TRANSPORDIAMET

Maidla küla sidetrassi projekti kooskõlastamata jätmine

Olete korduvalt kooskõlastamiseks esitanud Transpordiametile Harju maakonna Saue valla Maidla küla sidetrassi (edaspidi tehnovrk) tööprojekti „Maidla küla sidetrass“ (ITK Inseneribüroo OÜ, töö nr 23025) (edaspidi Projekt).

Joonis 1 kraav riigitee nr 11244 km 2,41

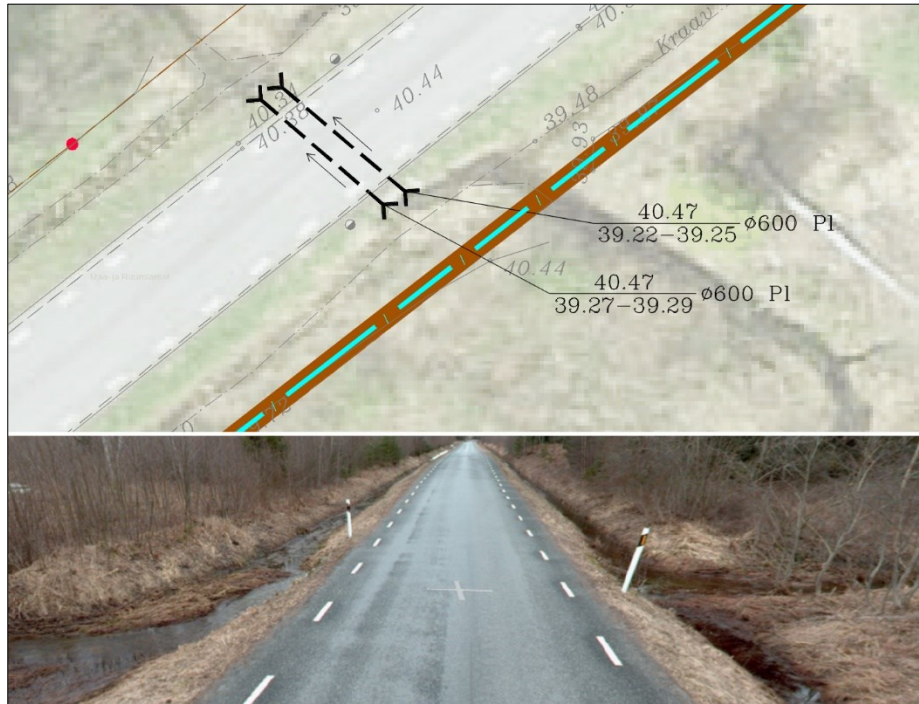
- 1.1. Riigitee nr 11244 km 2,41 ristub projekteeritud sidetrass kraaviga. Geodeetilisel alusplaanil puuduvad kraavi kõrgusandmed ning info, et ristumisel kraaviga on sidetrassi minimaalne paigaldussügavus 1,0 m kraavi põhjast (vt joonis 1).

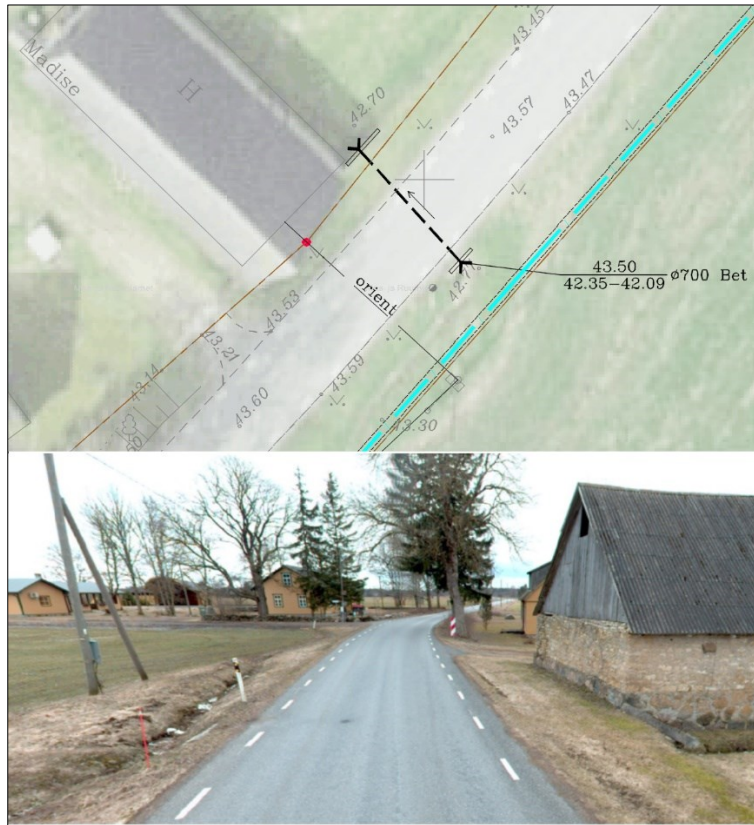
- 1.3. Projekteeritud sidetrassi ristumisel kraaviga riigitee nr 11244 km 4,18 on nõue, et paigaldussügavus peab olema min 1,0 m kraavi põhjast, kuid geodeetilisel alusplaanil puuduvad antud asukohas kraavi kõrgusandmed, mille alusel arvestada sidetrassi minimaalselt paigaldussügavust (vt Joonis 3). Juhime siinkohal tähelepanu, et trubi põhjakõrgus ei pruugi näidata kraavi põhja kõrgust.

- 1.4. Riigitee nr 11244 km 6,34 paikneb teetruup ning kraav. Kraavi geodeetilisel alusplaanil ei kajastu, mistõttu ei ole võimalik hinnata tehnovõrgu paiknemise kaugust riigitee kraavi nõlvast (vt joonis 4).

Joonis 7 Kraav, mis ristub riigiteega 11244 km 7,75

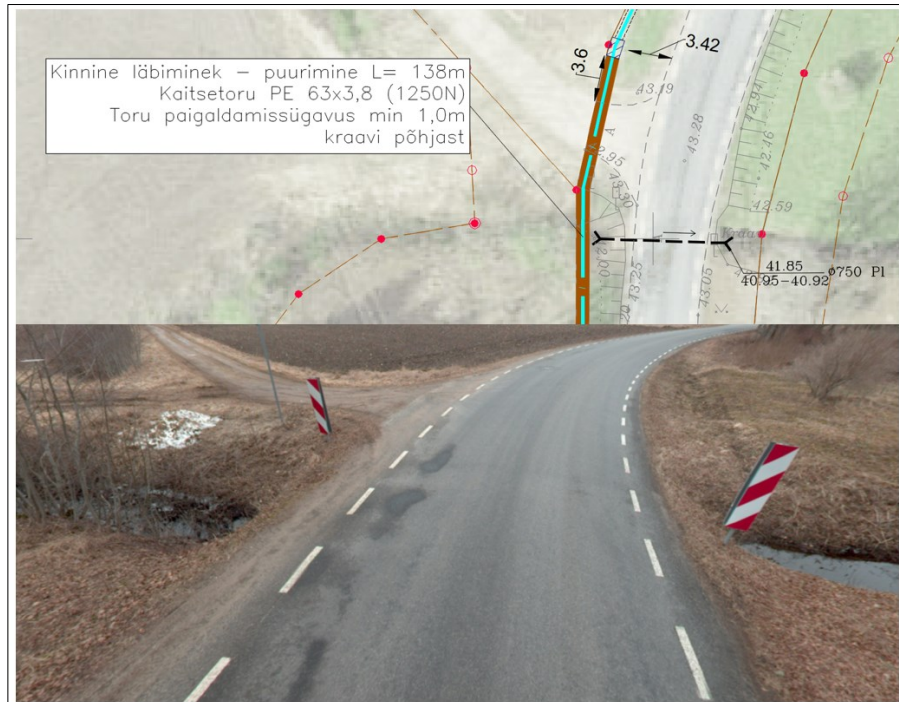
- 1.7. Projekteeritud sidetrassi ristumisel kraaviga riigitee nr 11244 km 7,75 on nõue, et paigaldussügavus peab olema min 1,0 m kraavi põhjast, kuid geodeetilisel alusplaanil puudub antud asukohas kraav koos kõrgusandmetega, mille alusel arvestada sidetrassi minimaalselt paigaldussügavust (vt Joonis 7). Juhime siinkohal tähelepanu, et truubi põhjakõrgus ei pruugi näidata kraavi põhja kõrgust.
